MUUTOSMÄÄRÄYS
AIRWORTHINESS
DIRECTIVE

M 735/77
1977-07-12

735. Eiriavion PIK-20. Tost Europa G73/72 hinauskytkimen takalaukaisu vintturihinauksessa.

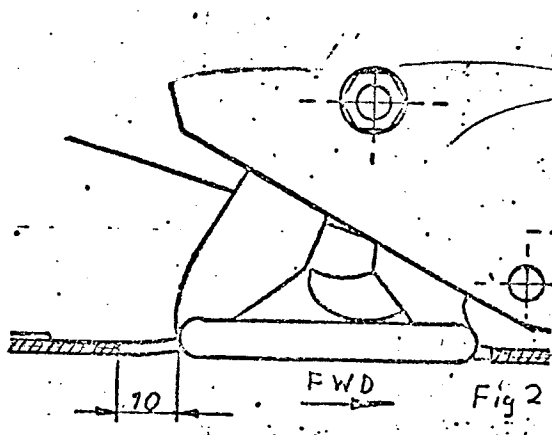
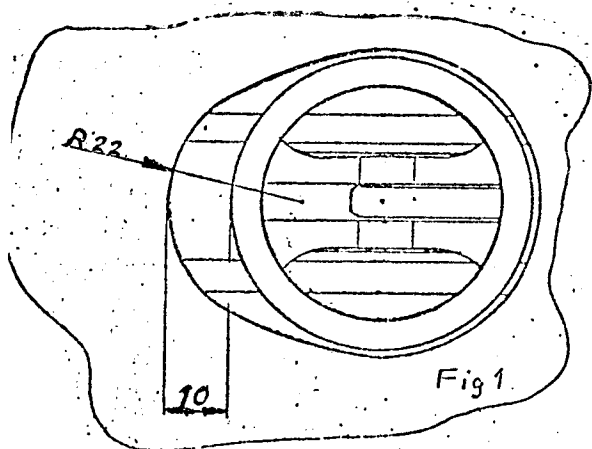
Toimenpiteet: Suurena hinauskytkimen renkaan aukko allaolevan kuvan mukaiseksi ennen seuraavaa vintturihinausta, kuitenkin viimeistään seuraavassa kuukausitarkastuksessa.
